## 第 2 章 対象事業の目的及び内容

那覇空港滑走路増設事業

(5) 環境影響評価書からの変更内容

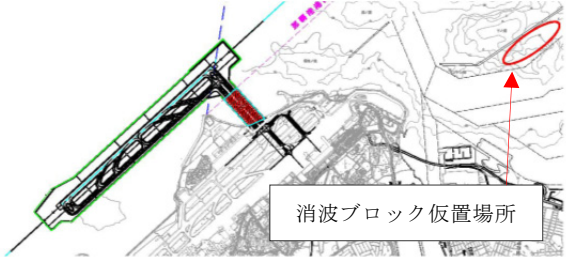
限られた工期の中で、工事を確実に進捗させるため、各工程において、作業の効率化をこれまで以上に行う必要がある。製作した消波ブロックは、事前に近隣の海上に仮置きを行うことにより外周護岸の据付作業の効率化が図られることから、消波ブロックを据付予定場所近隣の海上に仮置きする。

消波ブロック仮置場所として、那覇港内を選定した経緯及び理由として、作業の効率化を図るため、事業実施区域の近傍であること、防波堤内で静穏な環境であること、航路を妨げない位置等を考慮した。

消波ブロック仮置場所は、評価書 p6. 13-214 に示すケーソン仮置きマウンド設置予定範囲に含まれており、既に海域生物に対する予測・評価を行っている。予測結果は、「サンゴ類は被度 1%未満で、消失面積もわずかであること等から、海域生物の生息・生育状況の変化は極めて小さいと考えられる。」としていることから、今回の変更に伴う環境への影響は極めて小さいものと考えられる。

<p>該当箇所 P-6.1-21 6.1 予測の前提 (1) 準備工 3) 施工ヤードの確保 (イ) ブロック等施工</p>	
<p><b>【変更後】</b> イ) 製作・仮置き 施工ヤードを整備後、型枠及びコンクリート等の資材を搬入し、製作する。所定のコンクリートの圧縮強度の発現を確認した後、<u>陸上仮置場もしくは海上仮置場に転置保管する。</u> ウ) 設置 <b>a 陸上仮置場からの設置</b> <u>陸上仮置場からクレーン付き台船積込位置まで運搬積込する。また、積込岸壁でクレーン付き台船積込後、据付位置までクレーン付き台船を曳航し、潜水士の誘導により据付を行う。</u> <b>b 海上仮置場からの設置</b> <u>海上仮置場からクレーン付き台船で積込後、据付位置までクレーン付き台船を曳航し、潜水士の誘導により据付を行う。</u></p>	<p><b>【変更前】</b> イ) 製作 施工ヤードを整備後、型枠及びコンクリート等の資材を搬入し、製作する。所定のコンクリートの圧縮強度の発現を確認した後、転地保管する。 ウ) 設置 仮置場からクレーン付き台船積込位置まで運搬積込する。また、積込岸壁でクレーン付き台船積込後、据付位置までクレーン付き台船を曳航し、潜水士の誘導により据付を行う。</p>

表一 2.3.6(1) 環境影響評価書からの変更内容 (協議③)

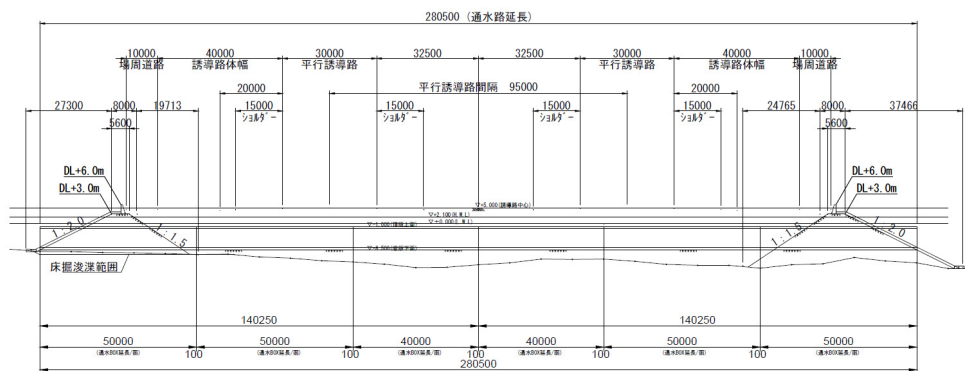
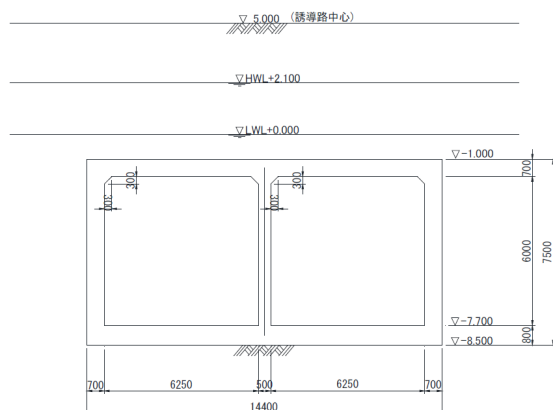
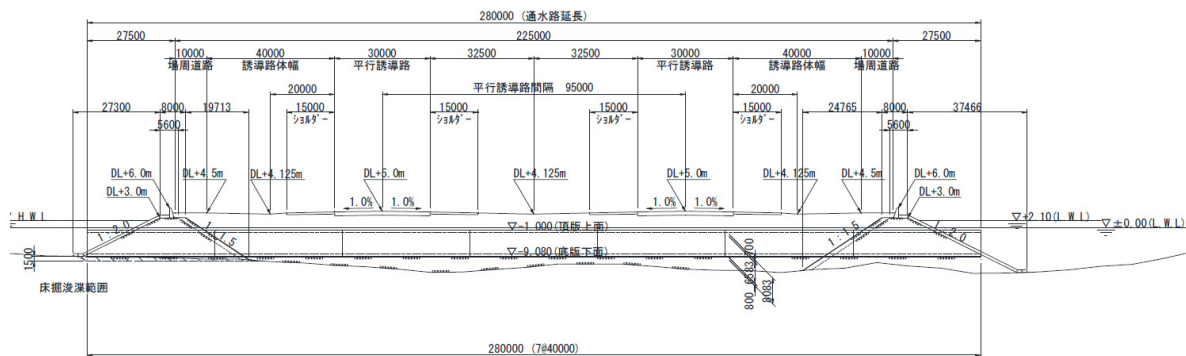
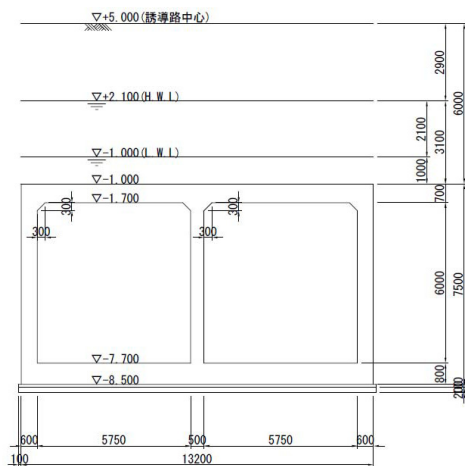
公有水面埋立承認留意事項に基づき、平成 26 年 2 月 3 日付けで行った協議では「通水路部の縦断図、断面図等については、現時点で実施設計を行っていないことから、今後、実施設計を行う段階において改めて協議いたします。」としていた。実施設計を踏まえた通水路部の縦断図、断面図については、平成 27 年 3 月 20 日付けで、留意事項に基づく協議を行い、平成 27 年 6 月 25 日付けで協議を終了している。

これにより、埋立承認願書の添付図書「(6)環境保全に関し講じる措置を記載した図書」に記載している通水路部の縦断図及び断面図に変更が生じることから、変更承認を受けた。

通水路部に設置するボックスカルバートの形状に変更はあるが、施工日数や施工方法に変更が生じるものではないことから、実施設計に基づき新たに講じた環境保全措置、関連する環境監視調査及び事後調査はない。

なお、水路幅（ボックスカルバートの内径）が、11.5m から 12.5m となるが、その理由は、環境影響評価書 p2-33～66 に示したとおり、10m の水路幅を設けることで、潮流、水質、底質への影響を低減する効果が期待できると評価しており、変更断面である 12.5m の水路幅においても 10m の水路幅と同様な結果となるためである。

表－ 2.3.7 環境影響評価書からの変更内容（設計概要変更承認申請）

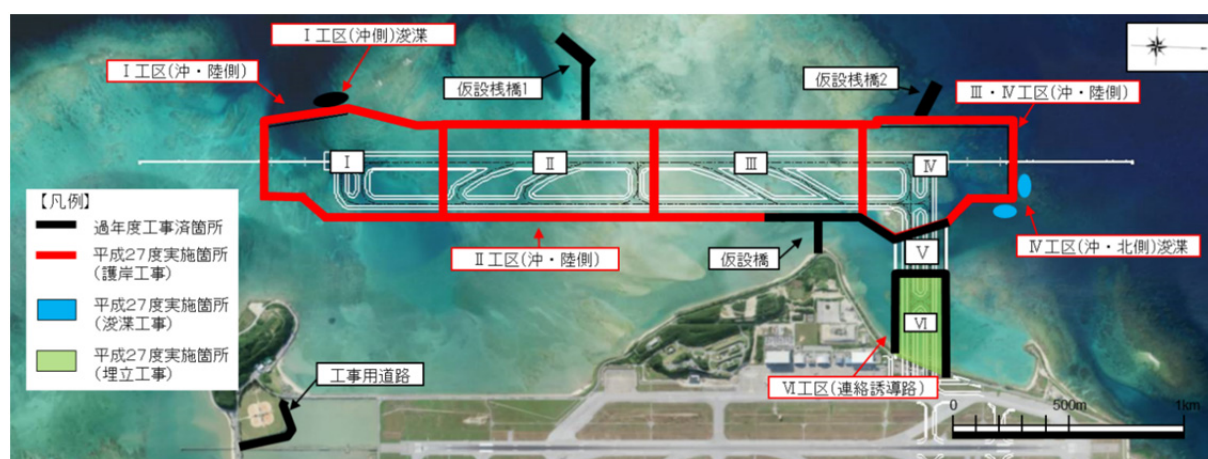
埋立工事は、中仕切堤により工区を分割し、外周護岸等を概成した後、順次行うこととし、埋立工事の順序としては、最初に護岸が締め切られるⅥ工区から行い、次に、水深の深いⅠ・Ⅳ工区、Ⅲ工区、Ⅱ・Ⅴ工区の順に行う考えとしていた。

着工から現在までの間、工事を進める中で、度重なる台風による作業中断に加え、冬場の施工条件が想定以上に厳しいことなどが判明した。平成32年3月末の供用に向け、今後の気象海象条件その他の要因を考慮した場合、可能な限り工事を前倒しすることが必要である。

埋立工事に着手するためには、護岸の締切を完了させる必要があるが、気象海象の影響を受けやすいⅠ・Ⅳ工区に対し、Ⅱ・Ⅲ工区については、比較的順調に護岸工事が進捗し、当初の予定より早く護岸の締切が完了する見通しである。

Ⅱ・Ⅲ工区の埋立工事を前倒しし、より一層の施工の効率化を図るものである。

該当箇所 設計概要の変更	
②埋立に関する工事の施行順序	
<p><b>【変更後】</b></p> <p>まず、<u>I工区のグライドロープ用地護岸GS-3-1、IV工区の西側護岸W-1、W-2、W-3、北側護岸N-3、N-4、VI工区の連絡誘導路(南側)護岸AS-2-1、AS-2-2、連絡誘導路(北側)護岸AN-1-1、AN-1-2、および中仕切堤4を施行する。</u></p> <p>次に、<u>I工区のグライドロープ用地護岸GS-1、GS-2、I工区、II工区、III工区の東側護岸E-1-1、E-1-2、E-3-1、E-3-2、E-4-1、E-4-2、E-4-3、E-4-4、E-5、II工区、III工区、IV工区の西側護岸W-4-1、W-4-2、W-5、W-6-1、W-6-2、W-7-1、W-7-2、IV工区の北側護岸N-2、連絡誘導路(北側)護岸AN-3-2、AN-4、連絡誘導路(南側)護岸AS-1-1、AS-1-2、および中仕切堤1、2、3、5を施行し、外海と遮断されたVI工区の埋立てを行う。</u></p> <p>次に、<u>II工区、III工区の埋立を行う。また、I工区のグライドロープ用地護岸GS-3-2、東側護岸E-2、南側護岸S-1、S-2、IV工区の北側護岸N-1、連絡誘導路(北側)護岸AN-3-1を施工し、I工区、IV工区の埋立を行う。</u></p> <p>次に、<u>V工区の連絡誘導路(北側)護岸AN-2、連絡誘導路(南側)護岸AS-2-1を施行する。</u></p> <p>最後に、<u>V工区に埋立土を投入し、埋立てに関する工事を竣功させる。</u></p>	<p><b>【変更前】</b></p> <p>まず、I工区のグライドロープ用地護岸GS-3-1、GS-3-2、南側護岸S-1、III工区の東側護岸E-5、中仕切堤3、IV工区の西側護岸W-1、W-2、W-4-1、W-4-2、W-5、北側護岸N-3、N-4、連絡誘導路(北側)護岸AN-4、V工区の連絡誘導路(南側)護岸AS-2-1、AS-2-2、VI工区の連絡誘導路(北側)護岸AN-1-1、AN-1-2を施行する。</p> <p>次に、外海に面するI工区のグライドロープ用地護岸GS-2、II工区、III工区、IV工区の西側護岸W-3、W-6-1、W-6-2、W-7-1、W-7-2とIV工区の北側護岸N-2、連絡誘導路(北側)護岸AN-3-1、AN-3-2、連絡誘導路(南側)護岸AS-1-1、AS-1-2、III工区の東側護岸E-4-3、E-4-4、中仕切堤1、5を施行し、外海と遮断されたVI工区の埋立てを行う。</p> <p>次に、I工区の南側護岸S-2、I工区、II工区の東側護岸E-1-1、E-1-2、E-2、E-3-1、E-3-2、E-4-1、E-4-2、中仕切堤2、4を施行し、I工区、IV工区の埋立てを行う。</p> <p>次に、V工区の連絡誘導路(北側)護岸AN-2、連絡誘導路(南側)護岸AS-2-1を施行し、III工区の埋立てを行う。</p> <p>最後に、II工区、V工区に埋立土を投入し、埋立てに関する工事を竣功させる。</p>
